改善箇所説明図

ハイドロリックユニット

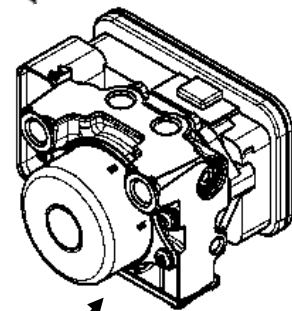
基準不適合発生箇所

ABS（アンチロックブレーキシステム）のハイドロリックユニットにおいて、製造工程が不適切なため、異物が混入しているものがあり、最悪の場合、ABSが適切に作動しないおそれがある。

全車両、ハイドロリックユニットの製造番号を確認し、該当するものは良品と交換する。

識別：ハイドロリックユニットに黄色の識別ペイントを塗布する。
